発電用原子力設備規格 設計・建設規格（2020年版） JSME S NC1-2020

設計・建設、材料及び溶接に係る日本機械学会の
規格の技術評価に関する第4回検討チーム会合に
おける日本機械学会への説明依頼事項への回答

2023年10月2日

(一社)日本機械学会 発電用設備規格委員会
原子力専門委員会 設計・建設分科会

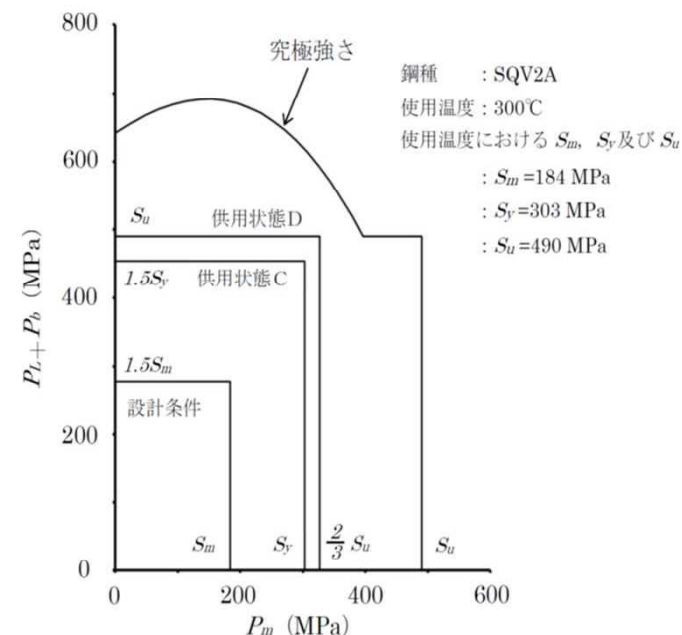
(a) 極限解析が、運転状態Ⅰ、Ⅱ、Ⅲに適用できる技術的根拠を示して下さい。

- 技術基準規則では、運転状態Ⅰ、Ⅱに対して、全体的な変形を弾性域に抑えることという要求がある。作用荷重が降伏点をF値として算出した崩壊荷重の3分の2以下としているが、必ずしも全体的な変形を弾性に抑えるという要求を満たしているかは自明ではない。極限解析における崩壊荷重は、2倍勾配法で求めており、弾性域を超えたところで設定されている。この3分の2が弾性域といえるかは、個別に確認しないと分からないのではないか。
- 技術基準規則では、運転状態Ⅲに対して、全体的な塑性変形が生じないこと、ただし、構造上の不連続部における局所的な塑性変形はこの限りではない、という要求がある。極限解析は、降伏点F値として算出するので崩壊荷重以下になるとのことだが、技術基準規則では、構造上の不連続部における局所的な塑性変形のみを許容している。極限解析で算出した場合、どこで降伏するかは分からないので、構造上の不連続部で塑性変形が起きるとは限らないのではないか。

- この許容値体系は、極限解析に基づいています。簡単な梁を例にとると、 S_y を降伏点とする弾完全塑性を考えた場合、表面が降伏点に達するときのモーメント(M_y)に対して、全断面が降伏し、塑性崩壊するときのモーメント(M_p)は、矩形梁の場合は M_y の1.5倍になります。
